PROGRAMA DE LA RED VIAL CANTONAL II (PRVC-II)  
CONTRATO DE PRÉSTAMO BID No. 4507/OC-CR

DOCUMENTO DE MODIFICACIONES Y ACLARACIONES No. 1

**DOCUMENTOS DE LICITACIÓN PRVC-II-140-LPI-O-2021**

**OBRAS DE MEJORAMIENTO Y REHABILITACIÓN EN 3 CAMINOS DE LA RED VIAL CANTONAL**

### “EE-PA CASETILLA EN PARADA DE AUTOBÚS”

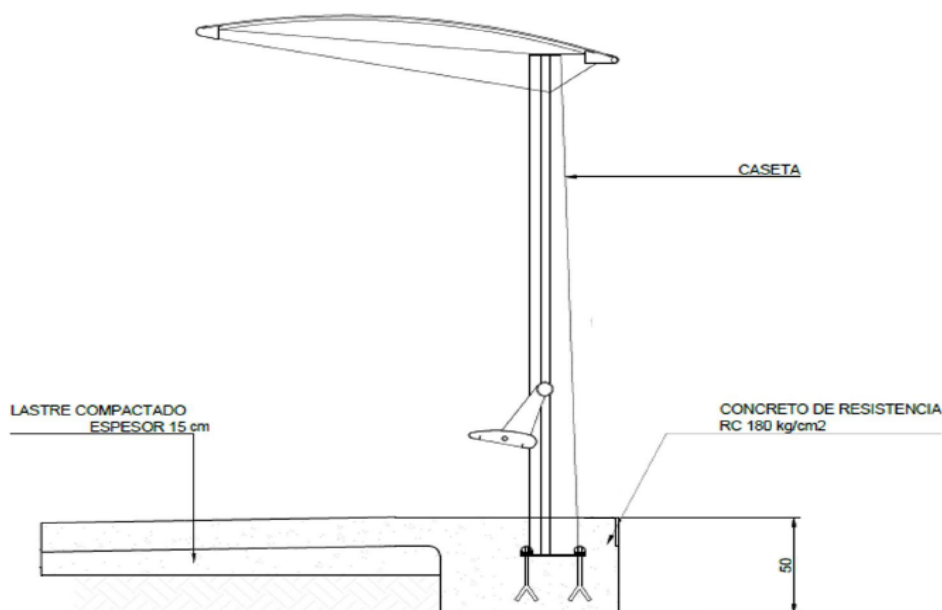
Se define como una estructura metálica prefabricada de al menos 3,37 m de longitud, 2,30 m de ancho y 2,70 m de altura formada por perfiles de acero galvanizado. Se deberán anclar en la base a la acera mediante anclajes de acero galvanizado. Tendrá cubierta la bóveda con perfiles metálicos y placas de policarbonato.

Las casetillas de las paradas de autobús deberán cumplir las siguientes especificaciones técnicas:

- Deberán estar rodeadas en todo su perímetro de una franja de al menos 1,20 metros libre de obstáculos que asegure el acceso a la misma a personas con movilidad reducida, invidentes o con deficiencias visuales.
- Si los elementos de cierre son de material transparente, deberán estar provistos de una doble banda señalizadora horizontal con contraste de color y a una altura comprendida entre 0,60 y 1,20 metros y entre 1,50 y 1,70 metros, respectivamente, que facilite su identificación por las personas con deficiencias visuales.
- Se colocará el símbolo internacional de accesibilidad junto a la información sobre las líneas que cuenten con autobuses adaptados.

- La información gráfica sobre el recorrido de las líneas se realizará de forma que sea legible, incorporando una placa con información en escritura Braille.
- Deberán disponer de un espacio libre de al menos 90 centímetros reservado a la colocación de sillas de ruedas.

*Figura 1. Detalle paso de cuneta para acceso*

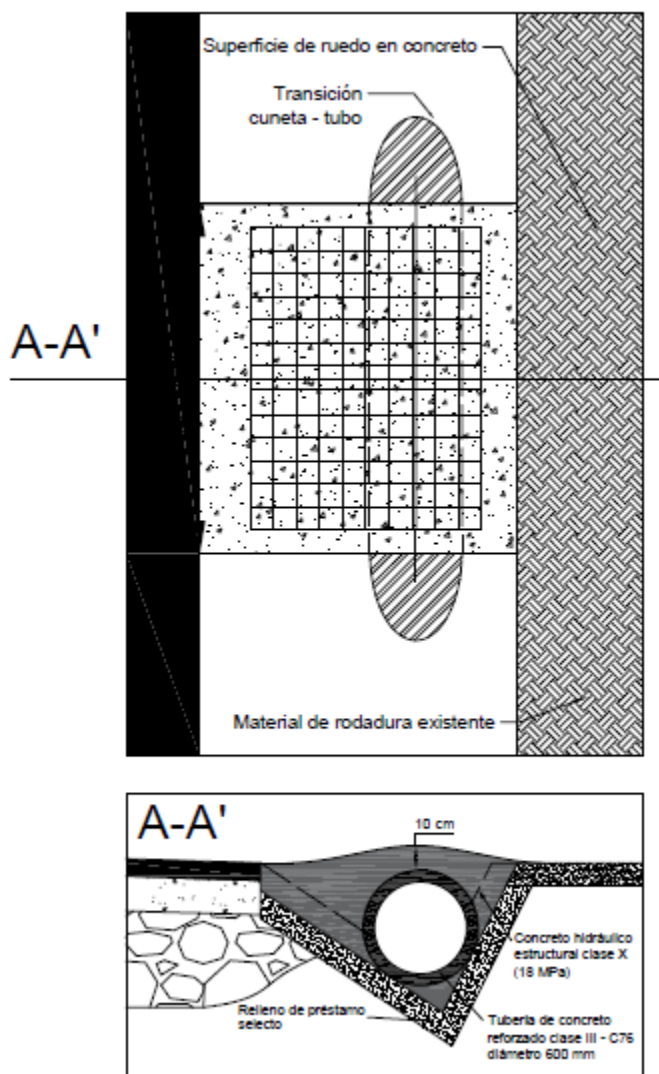
“CR.615.04 Paso de cuneta para acceso” lo anterior debido a que no se aprecia en los documentos del cartel de licitación.

A continuación se adjunta el detalle respectivo, el cual consiste en la colocación de un tubo reforzado C-III de 600mm de diámetro y 1.25m de longitud, con una cobertura en concreto Clase X y la construcción de las transiciones cuneta-tubo-cuneta, según se requiera en cada caso para garantizar el flujo del agua.

Figura 2 y 3. Detalle Tapas para cajas de registro. Normas y Diseños para la construcción de carreteras.

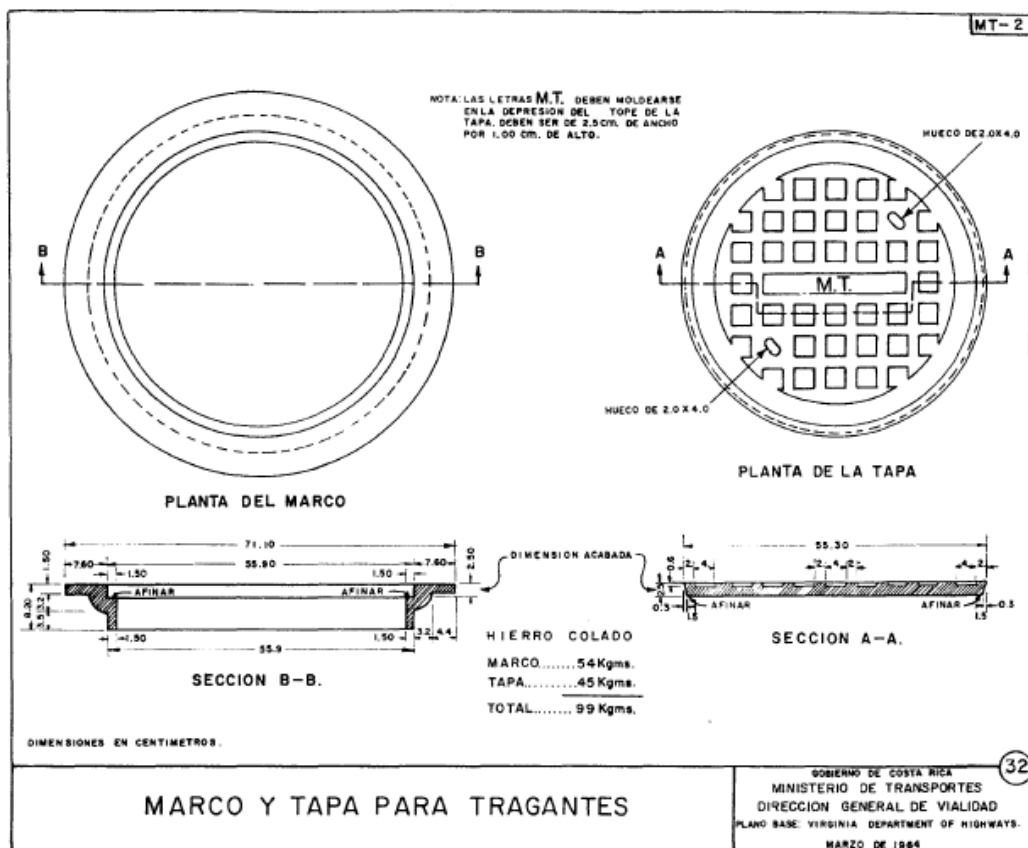
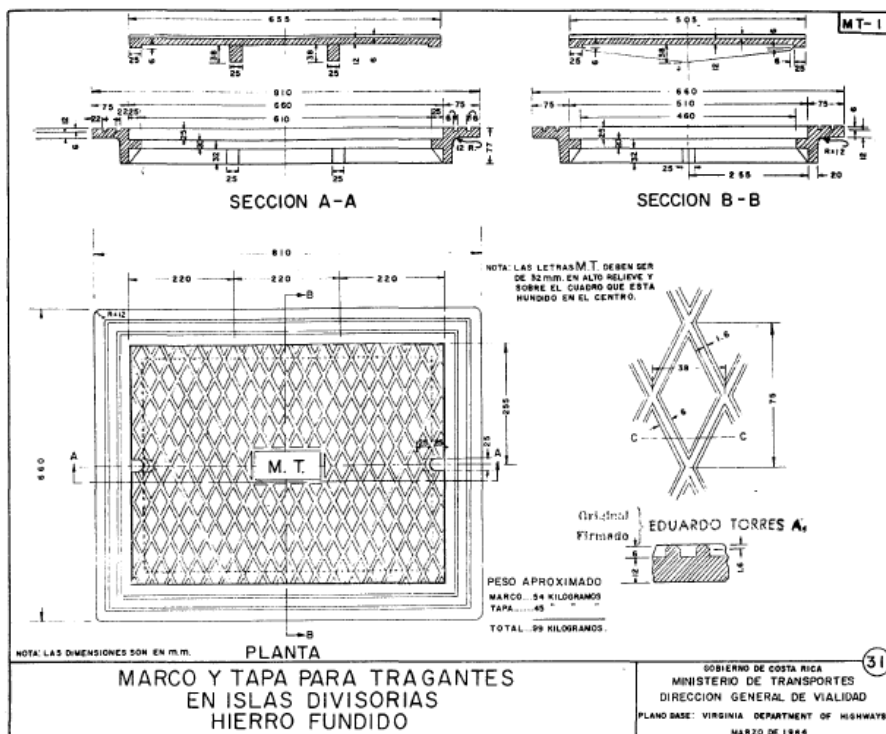
- 3.** Facilitar detalle de: “CR.604.07 Tapas para cajas de registro” lo anterior debido a que no se aprecia en los documentos del cartel de licitación.

**Respuesta:** Se aclara que este reglón corresponde a la descripción del CR-2010 en su sección 604, para el suministro e instalación de los marcos y rejillas de tragante y /o tapas de pozo con su marco. Los detalles típicos son los correspondientes al Manual de Normas y Diseños los cuales son parte de esta contratación según se indicó en la pagina 125 Sección VII Especificaciones técnicas, apartado 1 y se adjuntan en esta respuesta para una mejor comprensión.
